**SØKNAD OM DISPENSASJON FRA KRAV OM TERRENGSTØTTEMUR I
NATURSTEIN JF.REGULERINGPLANBESTEMMELSE 2.4.3 VED GNR. 77, BNR.
79 I RADØY KOMMUNE.**

RAPPORT:
Radøy - Vurdering av stabilitet/skredfare i samband med oppsetting av støttemur ved gbnr.: 77/79 - Hylla Austmarka

| OPPDRAK | Gbnr 77/79 Hylla Austmarka | DOKUMENTKODE | 10210279-RIGberg-NOT-001 |
| EMNE | Uavhengig kontroll - Vurdering av støttemur | TILGJENGELIGHET | Åpen |

Fig.3: Profil gjennom tomt 1. I Profilet er det tegnet inn betong støttemur. Likevel beskrevet som natursteinmur.

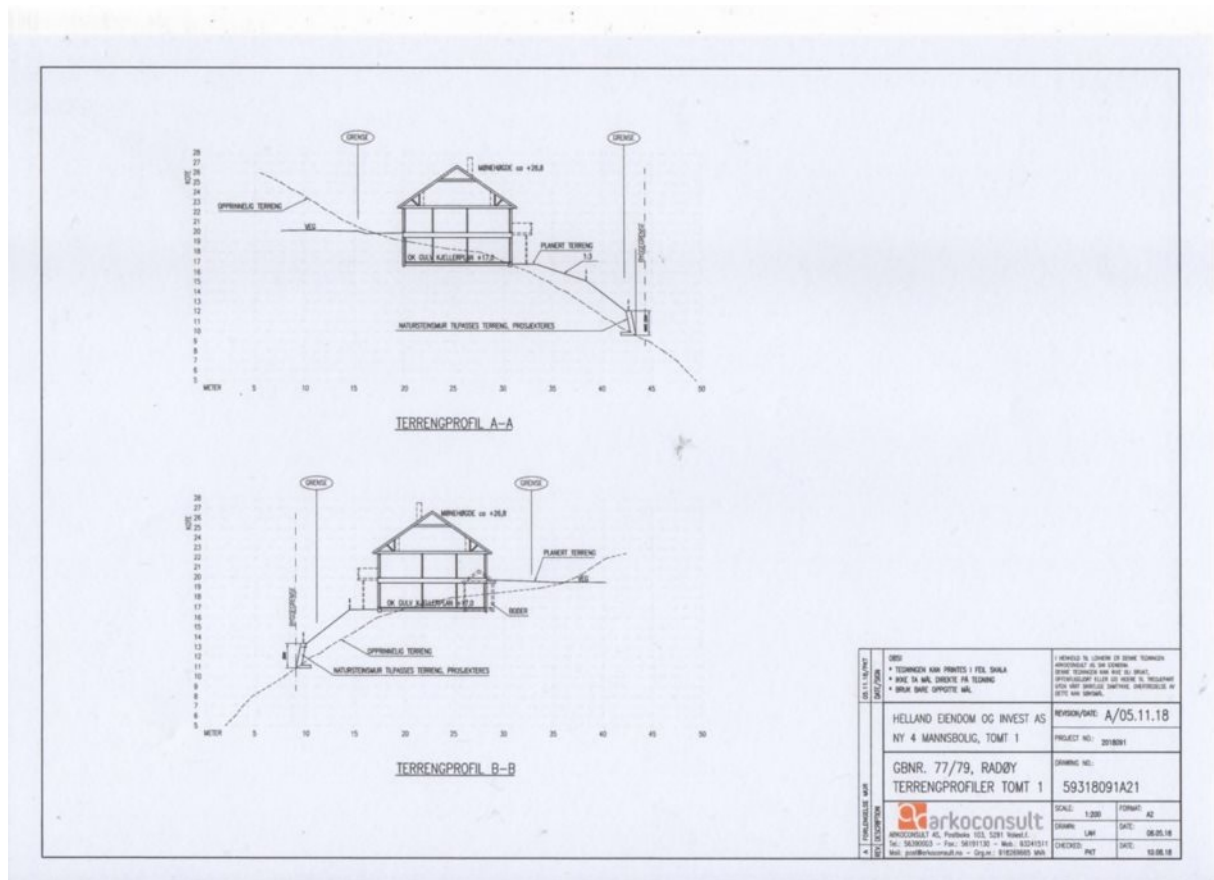
Vi har ingen tro på at en slik forstøtningsmur skal kunne bygge som tørsteinsmur, med suksess. En slik mur vil bli påvirket av sterks jordtrykk, som over tid vil presse muren ut av lodd, og etter hvert bli ødelagt. Den vil miste sin funksjon og hensikt.

Vil vil mene at forstøtningsmuren ved de to tomtene må føres opp i en sammenhengende armert og fundamentert betongkonstruksjon. Som vist på profiltegningene. Muren må ha et fall mot vest. Samtidig må muren dreneres i bakkant for bortledning av overfaltevann.

Støttemur for Tomt 1 og deler av Tomt 2 foreslås ført opp i helstøpt armert og forankret betong konstruksjon. Muren må ha et fall bakover, mot vest. Samtidig må det legges dreneringsrør i bunnen av fyllingen, bak muren.

Figur 3-1: a) tørrsteinsmur; b) tørrsteinsmur på betongsåle; c) tørrsteinsmur på pigget flate; d) armert betongmur med labank; e) armert betongvegg forankret i berg med bolter; f) betongmur med ribber

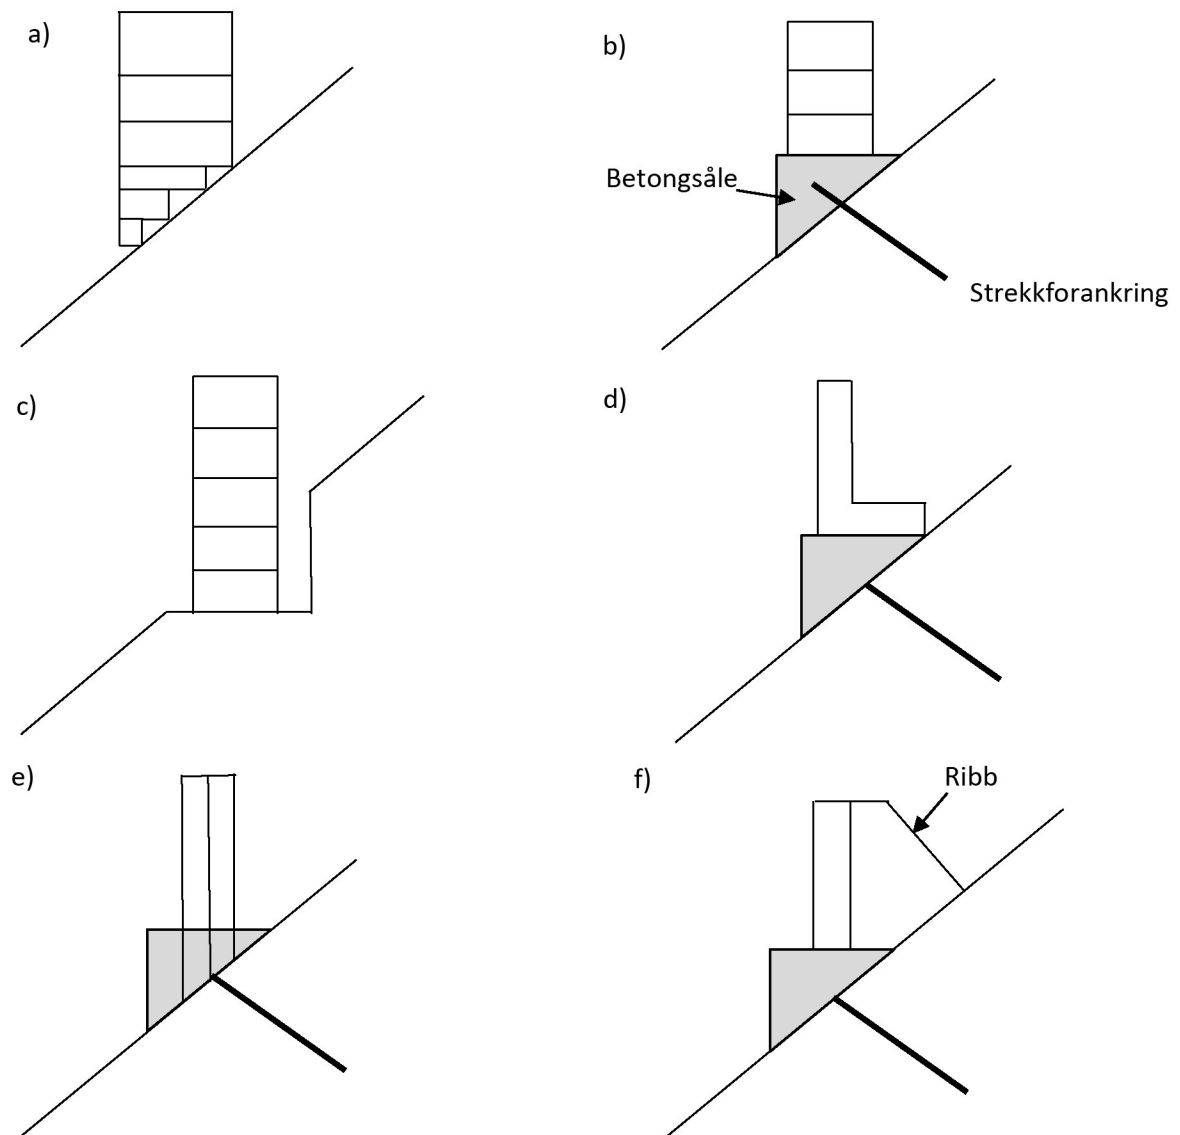
Nødvendig bredde og helning på en tørrsteinsmur vil være avhengig av nødvendig høyde og opptredende jordtrykk. Utfordringen med en tørrsteinsmur i dette tilfellet er todelt: (1) skaffe til veie en god fot og (2) tilkomst i anleggsfasen. I Statens Vegvesen sin håndbok V220 står det at den nederste steinen bør fortrinnsvis ha full murbredde for at muren skal kunne fungere som et legeme. I Figur 3-1a ser man at det ikke er mulig å få til dette uten å gjøre ytterligere tiltak på grunn

av det skrående terrenget. Et alternativ er å støpe en betongsåle som er forankret i berggrunnen med fjellbolter, slik det er vist på Figur 3-1b. Tørrsteinsmuren etableres deretter på betongsålen. Et annet alternativ er å pigge en flate i terrenget for siden å etablere en tørrsteinsmur på flaten (Figur 3-1c). Ulempen med en tørrsteinsmur er at det må være tilkomst for gravemaskin til lokaliteten ved etablering av tørrmur i anleggsfasen. Dette kan være utfordrende pga. det bratte terrenget på stedet.

Alternativet til en tørrsteinsmur er å etablere en betongmur som anbefalt av RUSSENEs rådgiver geologi. En slik mur trenger ikke den samme tilkomsten, da forskaling kan løftes og betongen kan pumpes til det aktuelle stedet. Man er likevel avhengig av at løsmasser fjernes og berg blottlegges i området hvor muren skal etableres. Det finnes ulike typer løsninger for en armert betongmur. Det kan f.eks. etableres en betongmur med labank (Figur 3-1d), betongmur forankret i berg med bolter (Figur 3-1e) eller en betongmur med ribber (Figur 3-1f). I dette tilfellet er det aktuelt å forankre betongmuren med bolter i berg for alle de tre skisserte løsningene.

Den bratte skråningen og utfordrende tilkomst der støttemuren skal plasseres, gjør at Multiconsult anbefaler å etablere en betongmur, slik det ble foreslått av Russenes Rådgiver geologi RRG. Det stilles derimot spørsmålstegn ved murens plassering slik den er tegnet inn i Figur 2-1. Dersom støttemuren flyttes lengre opp i skråningen (hvor gjerde er tenkt plassert), vil dette forenkle byggingen av støttemuren, samtidig som man reduserer behovet for oppfyllingsmasser bak muren.
